Demande de renseignements supplémentaires

**Projet de mine de lithium Baie James par Galaxy Lithium (Canada)
Inc.**

Dossier 3214-14-055

Août 2022

Figure 2 : Arsenic Evolution Over Pit Lake Filling Time

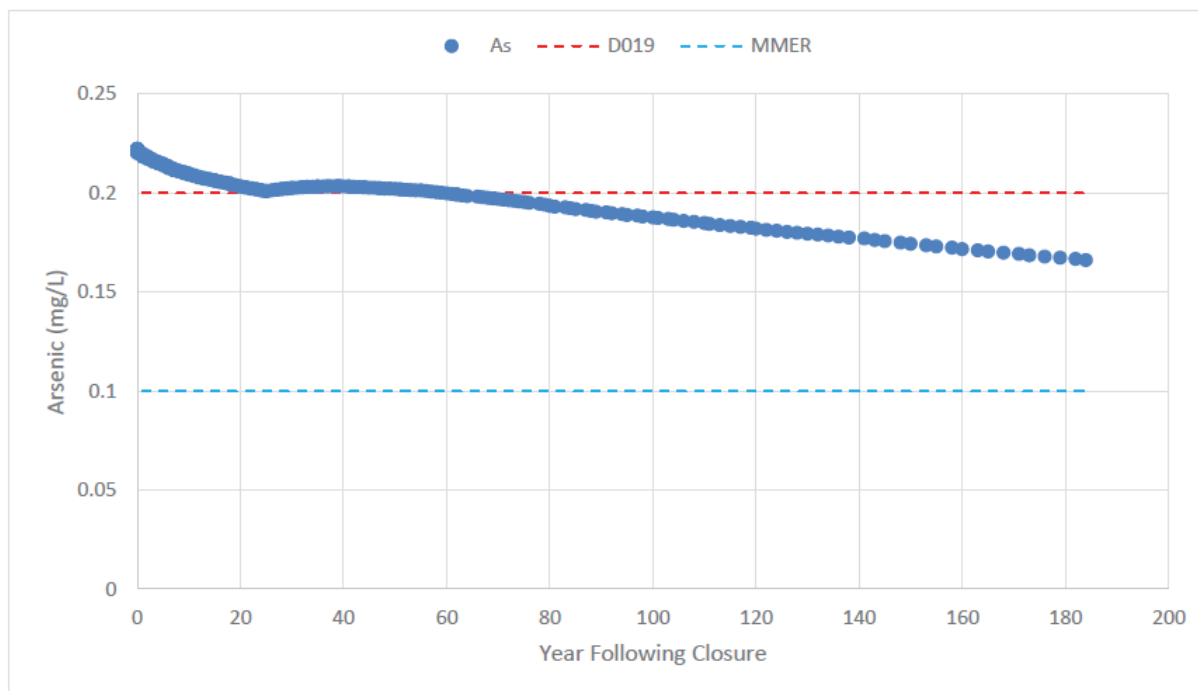
Dans le plan de restauration (WSP, mars 2022), le promoteur présente une évaluation des concentrations attendues d'arsenic dans les eaux de la fosse après la fermeture de la mine. Le promoteur indique que lors du remplissage de la fosse, les teneurs en arsenic se maintiendraient au-dessus du critère de la Directive 019 (0,2 mg/l), ainsi que de la norme (0,1 mg/l) du Règlement sur les mines de métaux et des mines de diamants (REMMMD) jusqu'à l'an 59 post-fermeture. Par la suite, les taux d'arsenic dans les eaux de la fosse devraient se situer entre le critère de la Directive 019 (0,2 mg/l) et la norme du REMMMD (0,1 mg/l) jusqu'à ce que la fosse soit pleine. Dans le document Water Treatment Requirements for Effluent Discharge From the NWMP (Golder, octobre 2021), il est indiqué que les taux d'arsenic lorsque la fosse sera pleine devraient être de 1,68 mg/l ce qui respecte le critère de la Directive 019 (0,2 mg/l), mais qui excède la norme du REMMMD (voir figure ci-dessous).

Bien que le promoteur ne compare pas ce résultat à l'OER, rappelons que l'OER pour la concentration d'arsenic à l'effluent est de 0,021 mg/l ce qui correspond au critère de prévention de la contamination (organismes aquatiques seulement). En somme, l'effluent à la sortie de la fosse ne respectera ni la norme du REMMMD ni l'OER même après 180 ans à la suite de la fermeture de la mine.

Le plan de restauration du promoteur ne prévoit aucune mesure concrète pour que la qualité de l'eau qui s'accumulera dans la fosse soit rétablie à son niveau d'origine avant d'être rejetée dans le milieu naturel. Il est seulement indiqué qu'une solution sera étudiée à court terme afin de s'assurer que les concentrations en arsenic respectent le critère du REMMMD avant que l'eau de la fosse ne soit rejetée dans le milieu naturel. Le promoteur doit présenter des mesures concrètes afin de diminuer la charge en arsenic dans les eaux de la fosse pour que les eaux rejetées à l'environnement à la suite de la fermeture de la mine respectent les critères de la Directive 019, les normes du REMMMD et tendent vers le respect des OER, notamment pour l'arsenic.
